パナソニック商品情報

2026年8月号

株式会社 大五

ハウジング商品連絡

2026年6月発売 ほっとクリーンフード15 (サイド・センターフード) 寸法誤記について
お詫びと訂正についてのご連絡

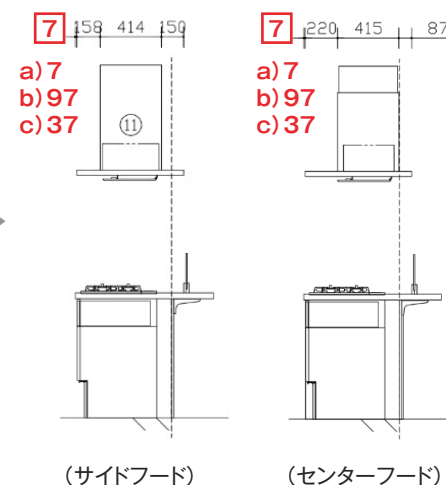
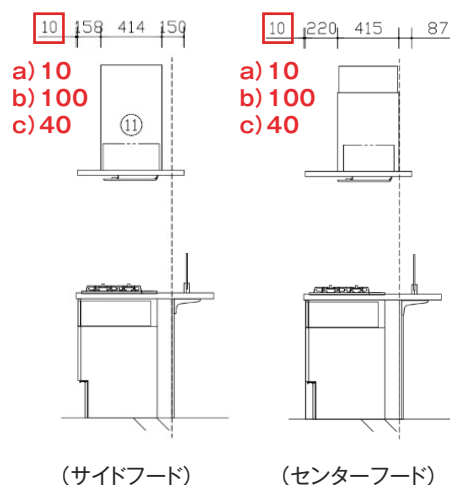
フード奥行外形寸法が現行機種に対し3mmUPに伴い、カウンター前面～フード前面の寸法を3mm小さく訂正。(WEBハウス図面・カタログ設計資料編)
下記の通り、製品実使用上への影響は軽微ですが、正しい寸法に訂正させていただきます。

- ・ロングクックスクリーンなしの場合 → フード操作面が3mm奥まるのみのためお客様の実使用上問題なし。フード・ダクト・電源位置すべて3mm奥まるので相対ズレは生じず施工上問題なし。
・ロングクックスクリーンありの場合 → ロングクックスクリーンの位置調整代±3mmで吸収できるので、施工上問題なし。

室内物干しユニット ホシ姫サマ〈電動シリーズ〉 カバー取付用ねじ 仕様変更についてのご連絡

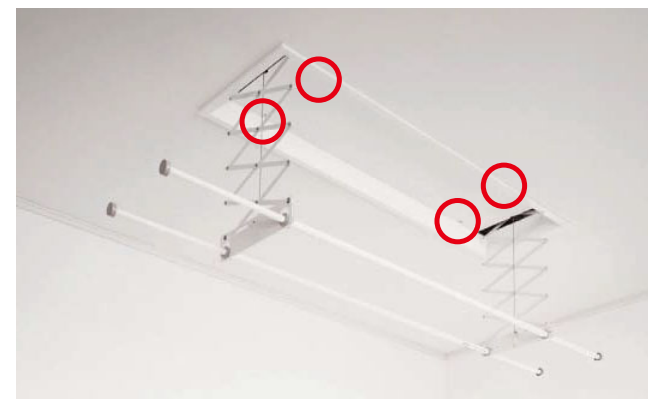
室内物干しユニット ホシ姫サマ〈電動シリーズ〉のカバー取付用ねじ（4か所）の
ツマミ形状、ねじ仕様を変更いたします。

ベリティス パブリック 枠見込み特注範囲 見直しのご案内

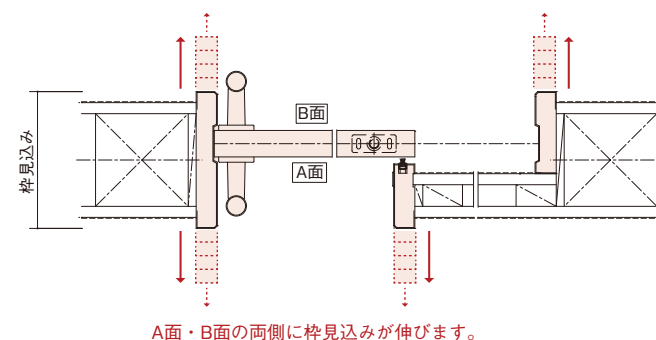
「ベリティス パブリック」の個別特注 (K特注) 対応での枠見込み特注範囲ですが、現場短工期への対応として、生産性向上による製造リードタイム短縮※1のため特注範囲を1mmピッチから5mmピッチへ変更しておりますので、よろしくお願いいたします。
 なお、2026年1月発行のカタログ分より、5mmピッチ対応の記載になっております。

防火構造などの厚みのある壁厚に対して、最大250mmの見込みまで5mmピッチで対応が可能になります。

ベリティス パブリック 簡易遮音引戸 お詫びと訂正についてのご連絡

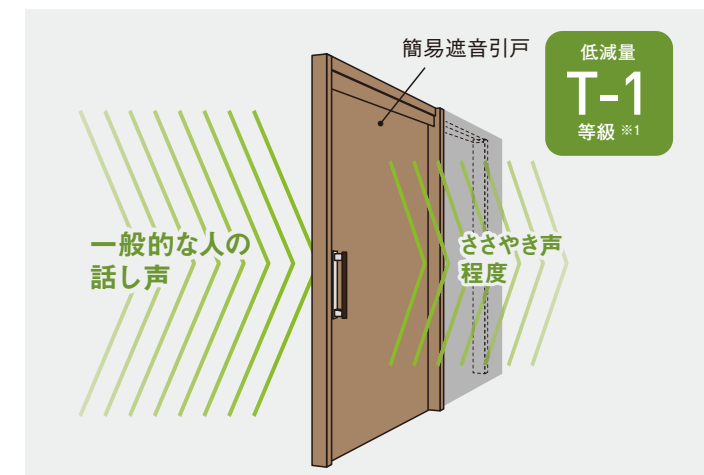
②対象納まりの見込みについて

誤 172⇒ 正 170mm

「VZノズル」周辺仕様の一部変更のお知らせ

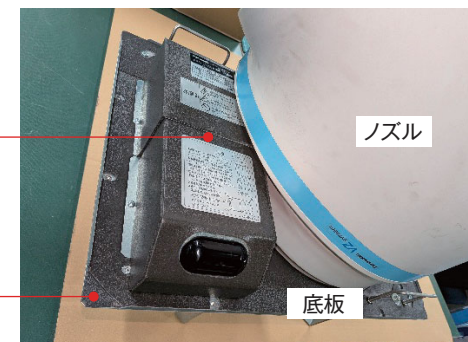
- ②裏当て金具およびPCBブラケット部のパッキンの色 (FY-20XGR-Dのみ)

変更前	変更後
灰色	黒

「壁掛け扇」 梱包箱のデザイン変更のお知らせ

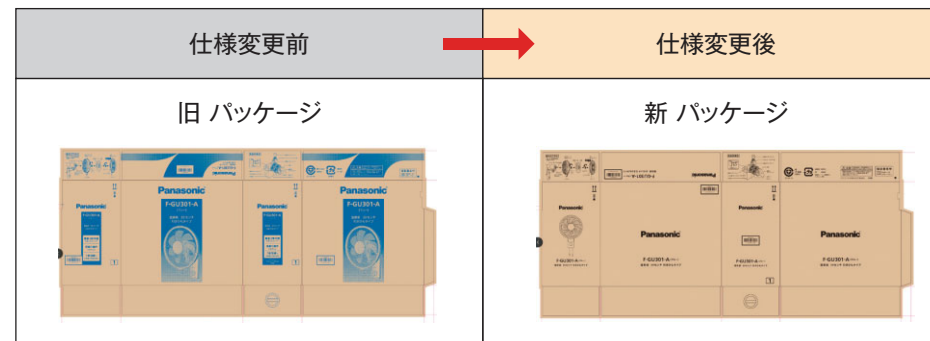
社名変更に伴い、梱包箱のデザインを、他関連商品と合わせたテイストに変更しました。
